ACTA DE INSPECCIÓN

Que entre los días uno de abril y treinta de junio de 2024 se ha personado en la central nuclear Santa María de Garoña en calidad de agente de la autoridad en el ejercicio de sus funciones de inspección y verificación de la seguridad nuclear y la protección radiológica de acuerdo a lo establecido en la legislación vigente respecto de la actuación inspectora

Esta instalación se encuentra en la Fase 1 de Desmantelamiento, habiéndose transferido la titularidad a la Empresa Nacional de Residuos Radiactivos (ENRESA) el 19 de julio de 2023, en virtud de la Orden TED/796/2023 de 13 de julio.

ASUNTO: Acta de inspección CSN/AIN/DSG/24/12
Proyecto de Desmantelamiento y Clausura de la C.N. SMG (PDC CN SMG) - Fase 1

SUSTITUCIÓN DE LOS ACTUADORES AOD-28-22 y 24

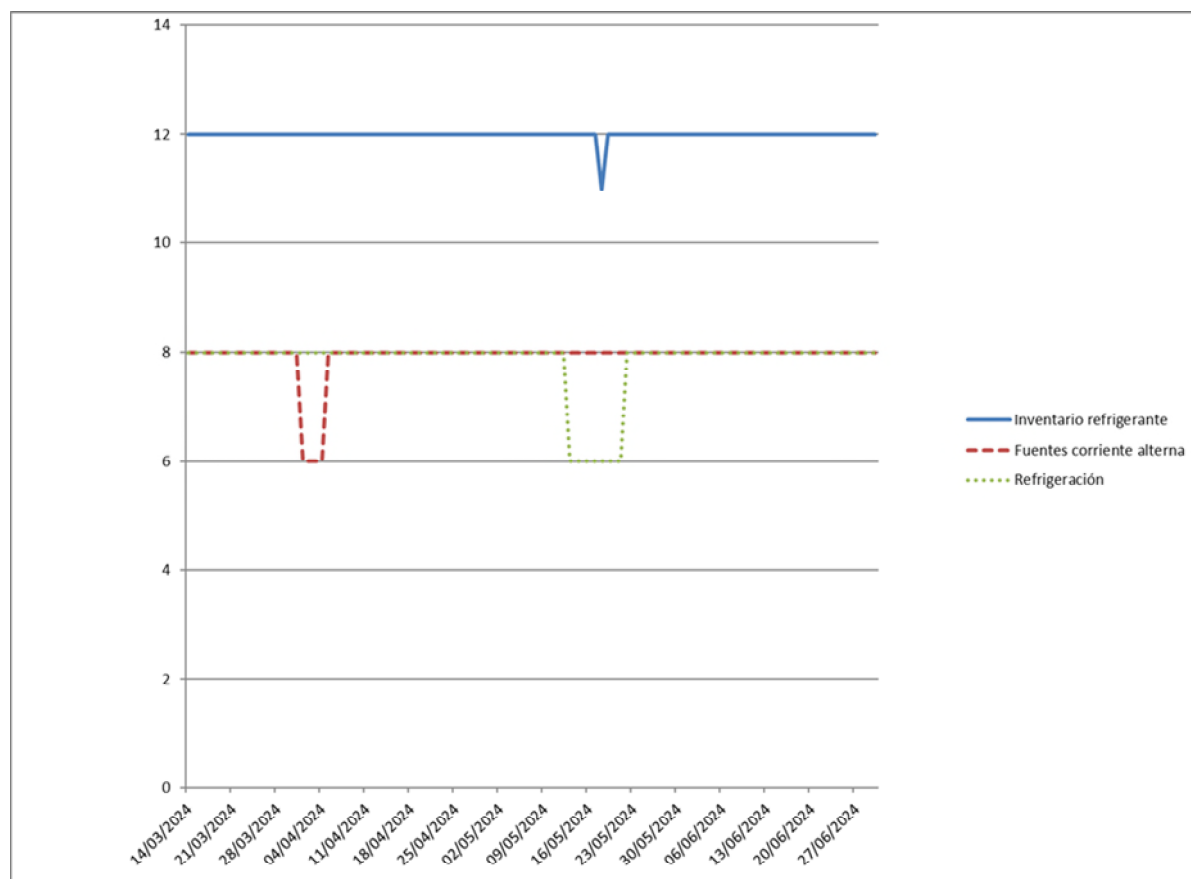
Con la OT IN.62621 se sustituyó el actuador neumático AOD-28-24, cuya misión es actuar las trampillas de aspiración del ventilador VTL-HVE-13B extractor del edificio de desechos. En las ST OP.52004 y OP.52100 se habían observado cerradas dichas trampillas y con la OT IN.62510 se comprobó que en ocasiones el AOD-28-24 no funcionaba adecuadamente, por una deficiencia en su membrana. Al no existir repuestos para la misma, se decidió el cambio de los actuadores de las compuertas de aspiración de los dos subsistemas de extracción por otros de accionamiento eléctrico, con la modificación menor 062-MD-004 (Sustitución de la actuación AOD-28-22 del VTL-HVE-13A y del AOD-28-24 del VTL-HVE-13B por otro tipo de actuador). Debido a la malfunción del AOD-28-24 del ventilador VTL-HVE-13B constituía el ESC No Requerido 33/24 desde el 18/04/2024 a las 16:50 h (posteriormente ampliada para la malfunción de la AOD-28-22 del VTL-HVE-13A).

Tras la sustitución, se ajustarán caudales a $21.000 \pm 10\%$ m³/h con el procedimiento PM-P-589. Tras ello, el PTO 414/2024 estipula la realización de los procedimientos 062-PC-GR-1259 (PP-O-279) y 062-PC-GR-1261 (PP-O-136), cerrándose el ESC No Requerido 33/24 el 13/05/2024 a las 13:05h.

Ilustración 1 Evolución del caudal medido en el primer semestre 2024

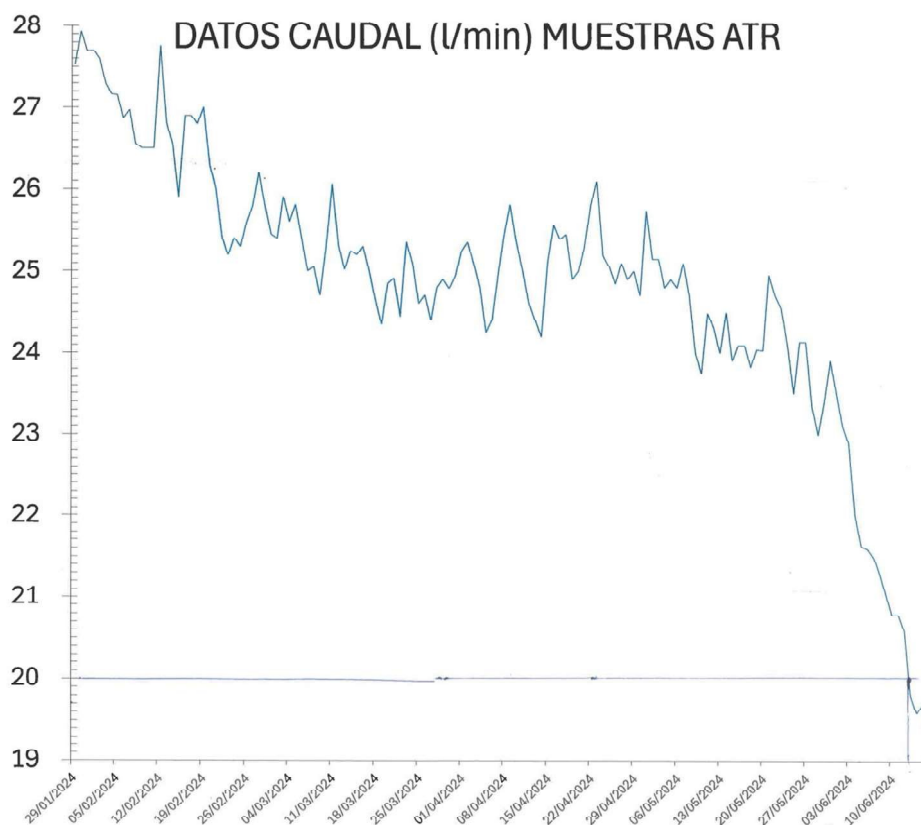
Este requisito mínimo se asocia en los procedimientos al concepto de aceptabilidad, de modo que la pérdida progresiva de caudal del sistema no se consideraba una degradación del sistema ni se tomaban medidas para frenarla. Dicho deterioro paulatino se puede apreciar en la siguiente gráfica, que recoge el primer semestre de 2024 en el Canal 1.

En el caso del Canal 1, el volumen acumulado era aproximadamente la mitad del real, por lo que la actividad recogida en el filtro se correspondía en la realidad con un volumen doble del registrado. El efecto de esta situación es la sobreestimación de las dosis al público, es decir, asignar una dosis aproximadamente el doble de la real. Hay que indicar que la dosis calculada ($5,29\text{E-}07 \mu\text{Sv}$) es $1,89 \text{E}6$ veces inferior al límite de dosis al público.

El departamento de Mantenimiento e Instrumentación ha generado una nueva gama, la GM-IN-1528 (Mantenimiento bombas y filtros caudalímetros) donde establece el criterio de cambio de paletas de la bomba cuando se calibre el caudalímetro y limpieza del filtro exterior del caudalímetro, estableciendo como criterio de aceptación un valor mínimo de 30 lpm.

1. Realizar nueva gama de mantenimiento incorporando lecciones de esta incidencia.
2. Incluir nuevo punto en la Ronda de Operación, coherente con la gama de mantenimiento.
3. Rotación cada 6 meses entre los sistemas de toma de muestras implicados.
